TNS Golčův Jeníkov

OBJEDNAVATEL:	Správa železnic, státní organizace, Dílčeděná 1003/7, 110 00 Praha 1 Stavební správa východ (organizační jednotka)		tel. : +420 972 625 804 E-mail: sudop@sudop-brno.cz	
PROFESNÍ SKUPINA:	24 Silnoproud	VEDOUcí PROF. SKUPINY Ing. Jan Zářecký	GENERÁLNÍ ŘEDITEL Ing. Kamil Chmela	
ODPOVĚDNÝ PROJ. ZAKÁZKY Ing. Jan Zářecký	ODPOVĚDNÝ PROJ. PS, SO Ing. Jan Zářecký	NAVRHL, VYPRACOVAL Jindřich Lukaščík	KONTRLOVAL Hynek Máče	
KRAJ: Jihomoravský/Vysočina			STUPEŇ: DUSP+PDPS	
ZVÝŠENÍ TRAKČNÍHO VÝKONU TNS ČEBÍN PS 40-05-01 TNS Golčův Jeníkov zařízení DRT, SKŘ a MRS - doplnění			ZAK. ČÍSLO 20047-01-1020 MĚRITKO	ARCH. ČÍSLO 2020240017 POČET FORMÁTŮ
			DATUM:	10/2020
Přehledové schéma DRT, SKŘ a MRS			ČÁST DOKUM. D.1.3.1	PŘÍLOHA 2

PS 40-09-02

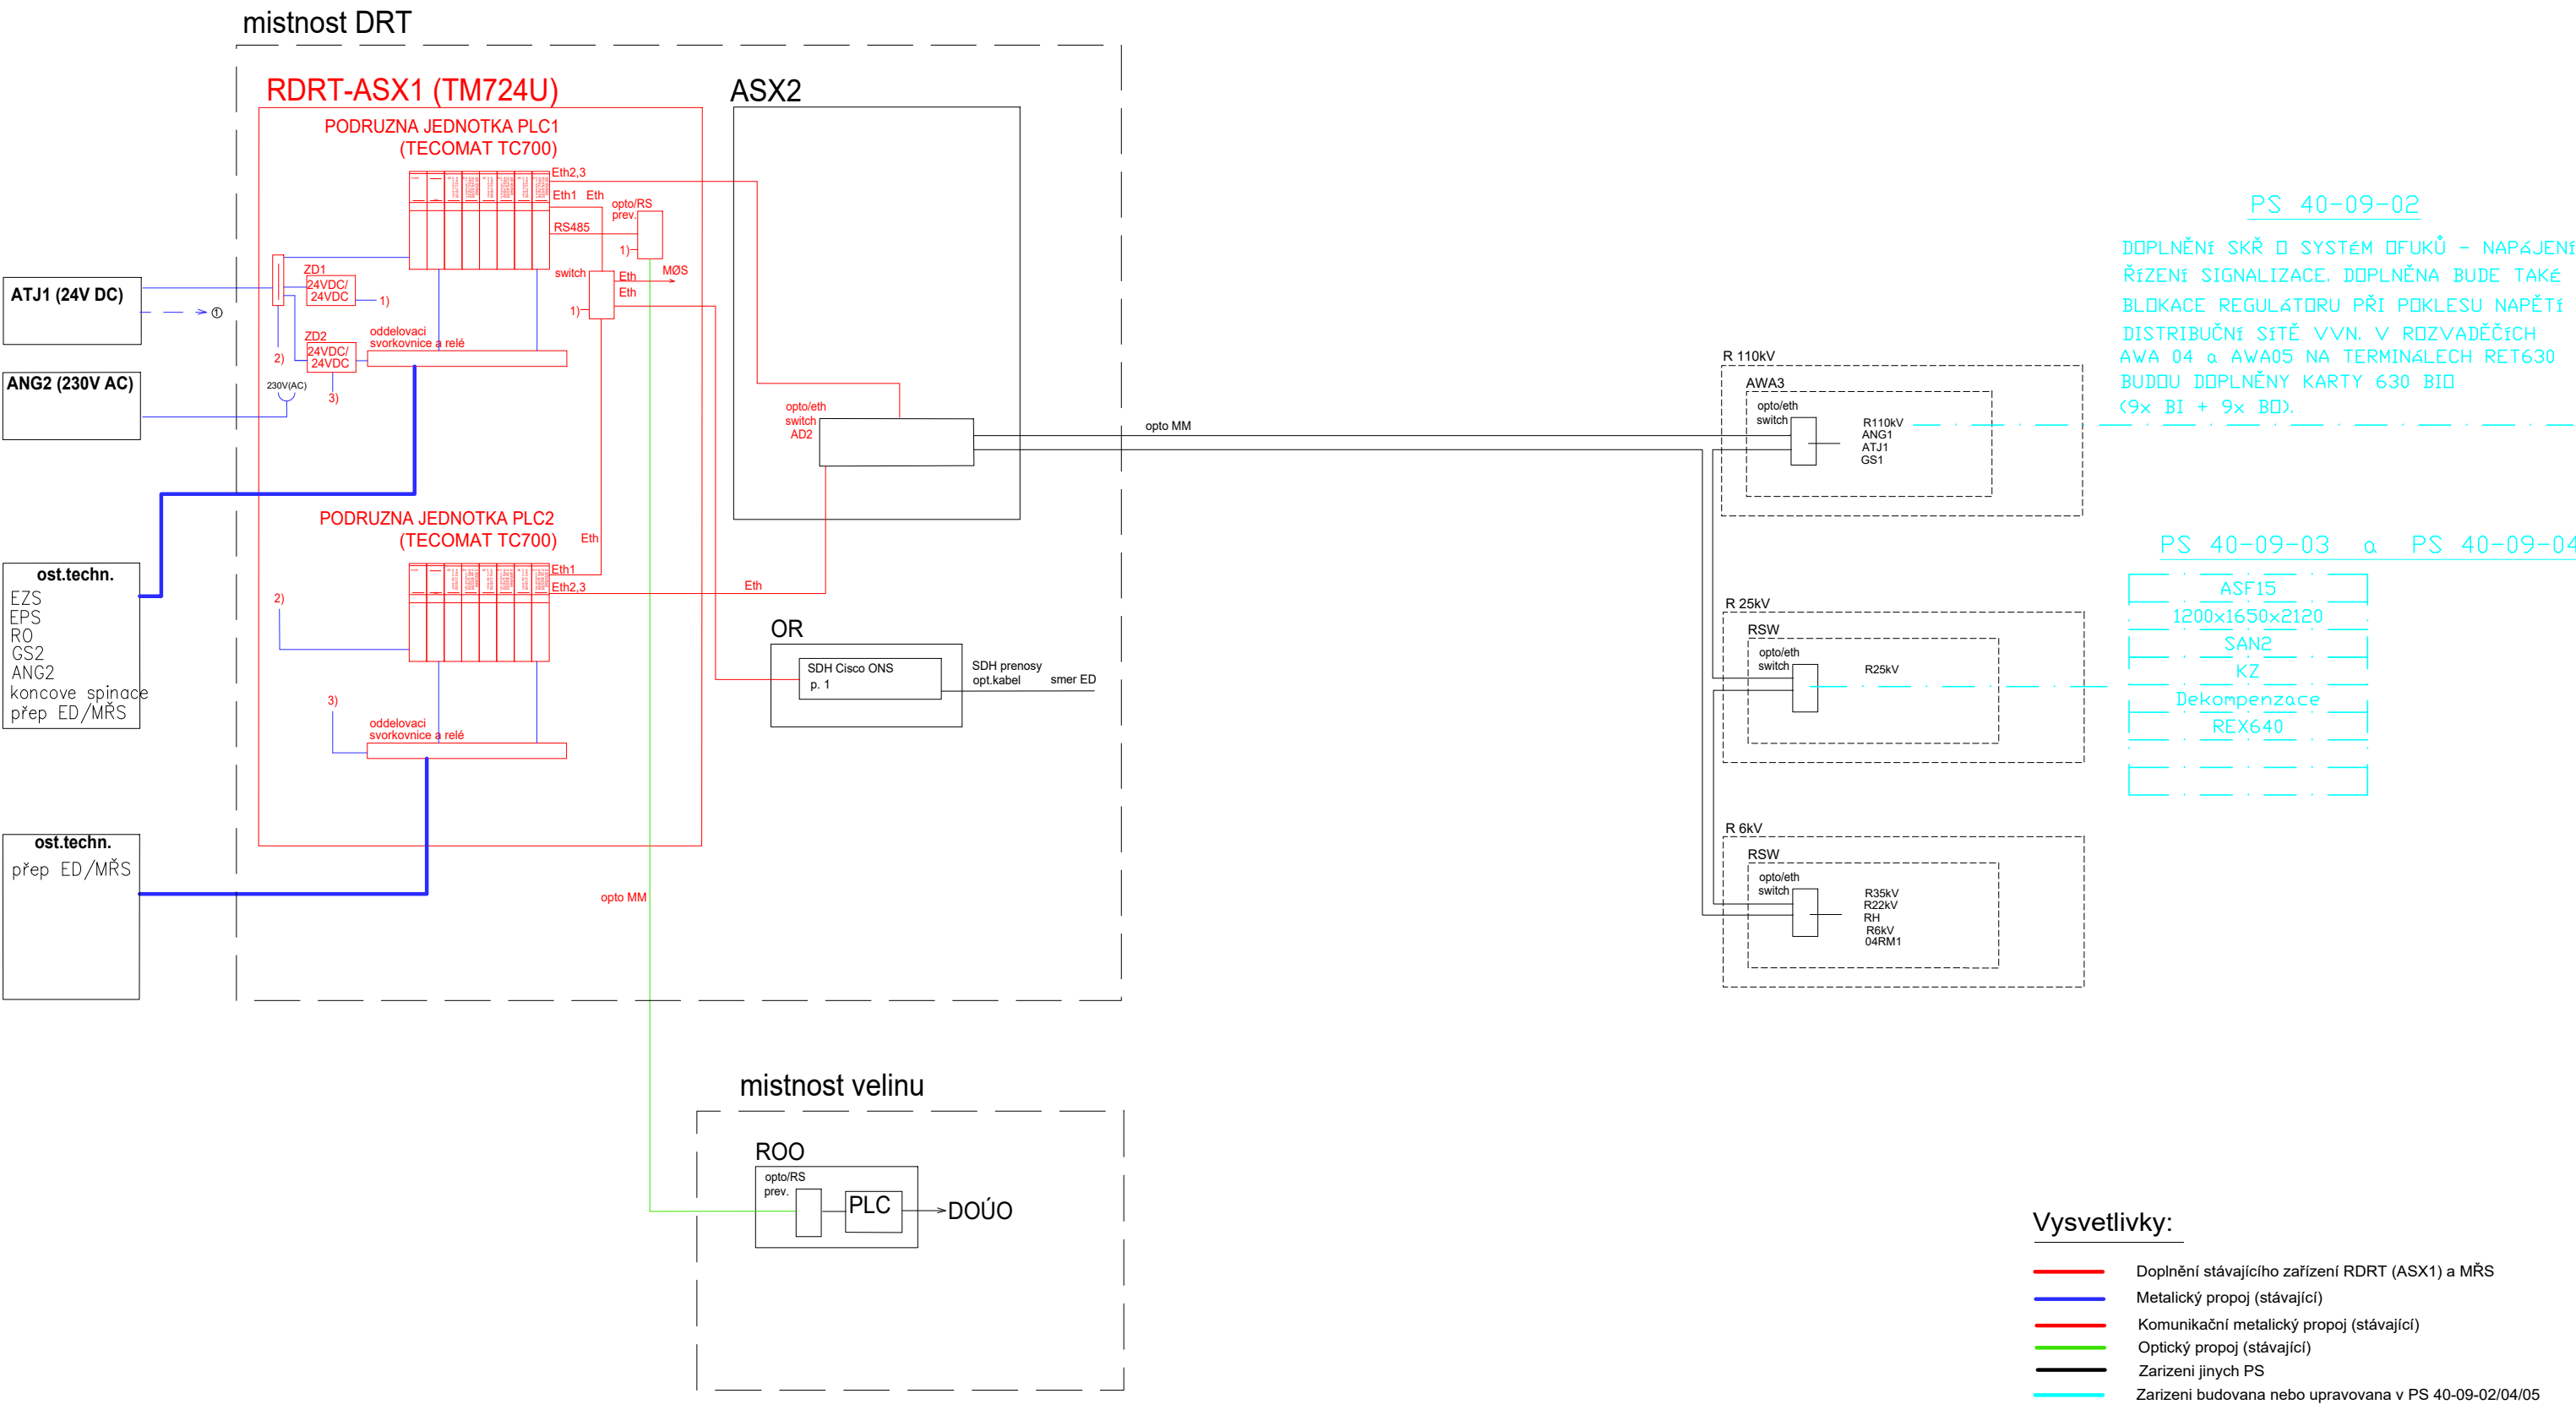
DOPLNĚNÍ SKŘ D SYSTÉM OFUKŮ - NAPÁJENÍ, ŘÍZENÍ SIGNALIZACE. DOPLNĚNA BUDE TAKÉ BLOKACE REGULÁTORU PŘI POKLESU NAPĚTÍ DISTRIBUČNÍ SÍTĚ VVN. V ROZVADĚČÍCH AWA 04 a AWA05 NA TERMINÁLECH RET630 BUDDU DOPLNĚNY KARTY 630 BID (<9x BI + 9x BD).
